Protokol o změně díla

Změnový list č. 45

Předmět díla:	Kounicova 42/ Zahradníková 10 - oprava domu		
Objekt:	SO 01		
Objednatel:	Statutární město Brno, městská část Brno-střed		
Zhotovitel:	KALAH A s.r.o.		
TDI:	IDEALBAU s.r.o.		
Projektant:	Pam Arch s.r.o.		
Popis změny: Jedná se o změnový list, který řeší nesoulad projektové dokumentace a výkazu výměr. Změnový rozpočet je naceněn dle podkladu od AD. Vyjádření TDS: Změna je vyvolána nesouladem projektové (zadávací) dokumentace a výkazu výměr. Projektant tuto chybu uznal a chybné množství položek napravil přiloženým výkazem výměr (jedná se o rozdíl revizního výkazu výměr a výkazu výměr, který byl součástí zadávací dokumentace). Vyjádření Zadavatele: zadavatel pověřil zpracováním PD a výkazu výměr autorizovanou osobu, tím předpokládal, že zpracované dokumenty a výpočty jsou provedeny s řádnou péčí a odborným přístupem v souladu s vyjádřeními dotčených orgánů. Zadavatel tak nemohl tyto změny předvídat ani je odhalit před zahájením veřejné zakázky. Zástupci OPP MMB a NPÚ během kontrolních prohlídek při realizaci požadovali záměnu provedení zábradlí.

Stavba: **01 -0422 Kounicova 42/ Zahradníková 10 – oprava domu**
 1002733/74 Kounic

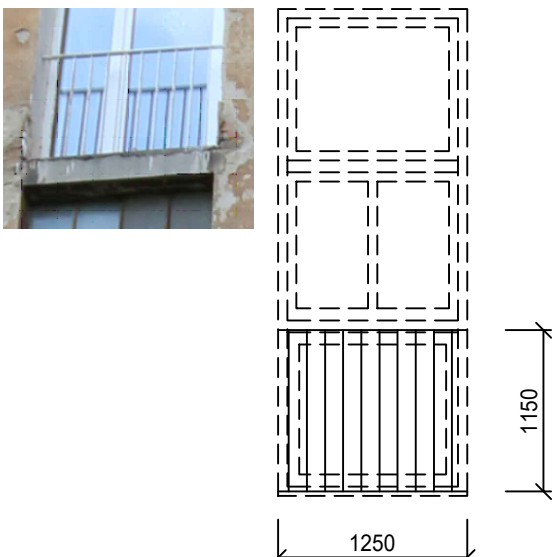
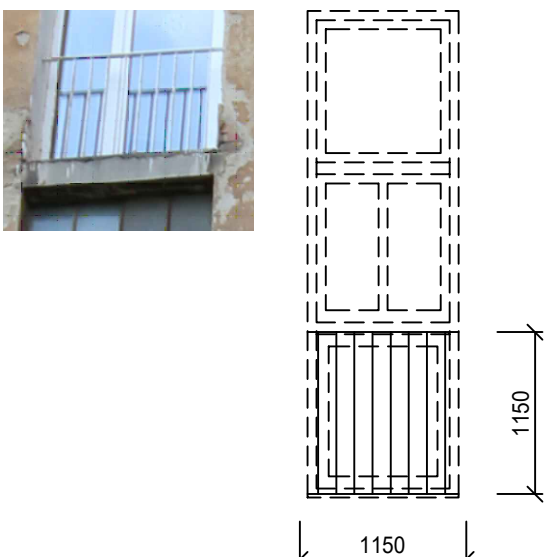
OZN.	SCHEMA	POPIS	POČET		
					Σ
Z 6 R1		DOPLNĚNÍ ZÁBRADLÍ NA HLAVNÍCH PODESTÁCH A PŘEPOČET HMOTNOSTI Zábradlí vnitřního tříramenného schodiště z ocelových čtyřhranných profilů. Kotvení do betonových stupňů pomocí pásové oceli a hmoždinek. Kotvení do schodiště cca po 400 mm. Madlo tvořeno dřevěným profilem s hladkým povrchem, průměr 40 mm. Ergonomicky tvarované madlo pro silnější úchop. Z 1.NP do 2.NP musí být schodiště točité -> viz. půdorys. Celé zábradlí bude materiálově, tvarově a barevně odpovídat schodišťovému zábradlí ve vchodě Zahradníkova. Toto schodiště bude sloužit jako odsouhlasený vzor. Včetně kotevního materiálu. Celková délka dřevěného madla 90 bm Výpis ocelových prvků viz příloha-str2* Povrchová úprava: nátěr dle původního barevného řešení a stratigrafického průzkumu (dle průzkumu světle hnědá). Bude odsouhlasena NPÚ+OPP+HIP.			
					1

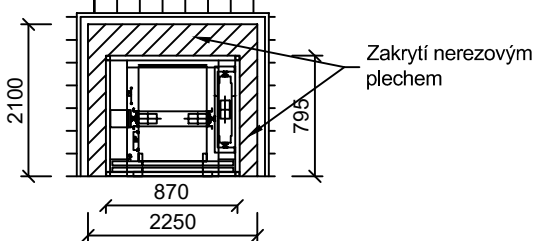
OZN.	SCHEMA	POPIS	POČET		
					Σ
Z 7 R1		Zábradlí před francouzské okno z trubek 20x20 10/10 mm. Uchycení zábradlí přes nerezové šrouby a rozety kotvené do zdiva. Výška zábradlí od podlahy jednotlivého patra musí být 1100 mm a tvarosloví musí odpovídat ČSN 74 3305. Přesné tvarosloví bude odsouhlaseno NPÚ+OPP+HIP. Výpis materiálu: trubka plná 20x20 18x3,14 = 57 kg <u>trubka plná 10x10 18*0,79 = 14,22 kg</u> HMOTNOST CELKEM 14,2 kg + kotvení materiál Povrchová úprava: Lakovaný pozink RAL 7040 - bude odsouhlaseno NPÚ+OPP+HIP.	1.NP - 6.NP	6	6
Z 8 R1		Zábradlí před francouzské okno z trubek 20x20 10/10 mm. Uchycení zábradlí přes nerezové šrouby a rozety kotvené do zdiva. Výška zábradlí od podlahy jednotlivého patra musí být 1100 mm a tvarosloví musí odpovídat ČSN 74 3305. Přesné tvarosloví bude odsouhlaseno NPÚ+OPP+HIP. Výpis materiálu: trubka plná 20x20 15x3,14 = 47 kg <u>trubka plná 10x10 15*0,79 = 11,85 kg</u> HMOTNOST CELKEM 12 kg + kotvení materiál Povrchová úprava: Lakovaný pozink RAL 7040 - bude odsouhlaseno NPÚ+OPP+HIP.	1.NP - 6.NP	6	6

Díl 767		Konstrukce zámečnické				119 488,00	0,30		0,00	
1	767-14_REV1	Z14 -D+M Nové zábradlí před francouzské okno, 1000x1150mm z trubek 10x10mm	kus	3,00000	4 920,00	14 760,00	0,10	0,30	0,00	0,00

Zábradlí před francouzské okno z trubek 10/10mm.
Uchycení zábradlí přes nerezové šrouby a rozety kotvené do zdiva.
Výška zábradlí od podlahy jednotlivého patra musí být 1100 mm a tvarosloví musí odpovídat ČSN 74 3305.
Přesné tvarosloví bude odsouhlaseno NPÚ+OPP+HIP.

Rozměr: 1000 x 1150 mm

R1-08/2024 - revize 1 - změny v PD :
3.NP-6.NP : 0+1+1+1

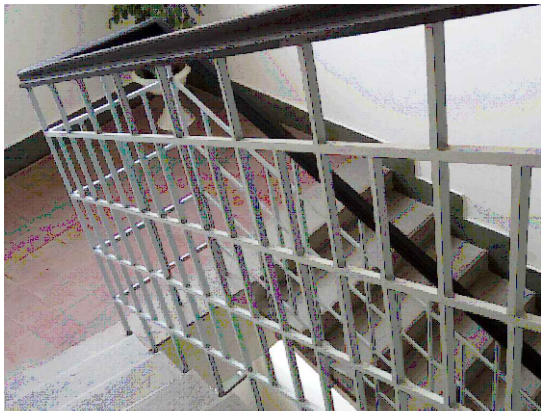
OZN.	SCHEMA	POPIS	POČET		
					Σ
Z 22 R1	nová položka PŮDORYS  1580 1330 2000 rovne zábradlí šikmé zábradlí 6x22(250) ROZVINUTÝ POHLED  tr.32/3 tr.25/3 tr.25/3 10/10 110 125 1000 1100 850 1720 tr.32*3	Zábradlí ocelové rovné (na podestě) + šikmé (na schodišťovém rameni), vnitřní z ocelových profilů včetně kotvení do betonových stupňů. Zábradlí bude provedeno jako replika stávajícího zábradlí. kotevního materiálu. Výška zábradlí od čisté podlahy 1100 mm Celková délka rovného zábradlí bm Celková délka šikmého zábradlí Povrchová úprava: nátěr dle původního barevného řešení a stratigrafického průzkumu (dle průzkumu světle hnědá). Bude odsouhlasena NPÚ+OPP+HIP. <u>hmotnost zábradlí 1bm</u> madlo tr. 32/3 2,15 kg/m * 1,0 sloupek tr.32/3 2,15 kg/m * 1,1 vodorovná tr.25/3 1,63 kg/m * 2,0 <u>výplň tyč 10/10 0,785 kg/m * 0,85*8</u> hmotnost 1bm13,11 kg/m hmotnost zábradlí a celkem(1,33+1,58) *13,11 + 5% kot.mat.= 40,1 kg hmotnost zábradlí b celkem(1,72+2,0) *13,11 + 5% kot.mat. = 51,2 kg	1 NP Σ ks 3 3
